VERBALE CONCLUSIVO DELLA CONFERENZA DI SERVIZI PRELIMINARE del 20.03.2023 convocata in data 20/02/2023 con PG 39380 ai sensi dell'art. 14, c. 3, della L. 241/90 con svolgimento in forma semplificata e con modalità asincrona ai sensi dell'art. 14-bis della Legge medesima.

Oggetto: Progetto denominato “Oratorio dello Sport” da realizzarsi in località Chiesanuova redatto ai sensi dell'art. 1 c.304 della L.147/2013 e smi.

Figura 2: Futura cassa di espansione

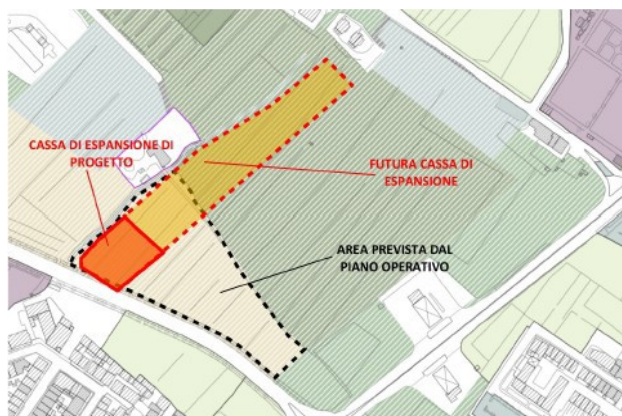
La cassa di espansione prevista nel presente progetto (Fig. 2) integra e sostituisce quella prevista in sinistra idrografica del F. Vella dal PO. L'opera modificata sarà comunque in grado di garantire uno stoccaggio pari a quello previsto nel PO ed inoltre sarà in grado di fornire una maggiore funzionalità idraulica in quanto realizzata a

Il volume complessivamente stoccabile risulta, come anticipato, pari a circa 30.000 m³ ed il caricamento della cassa di espansione avverrà principalmente tramite un'opera di presa direttamente connessa con il Fosso Vella e secondariamente tramite il sistema di smaltimento delle acque meteoriche connesso al canale di intercetto posto sul lato sud del lotto.
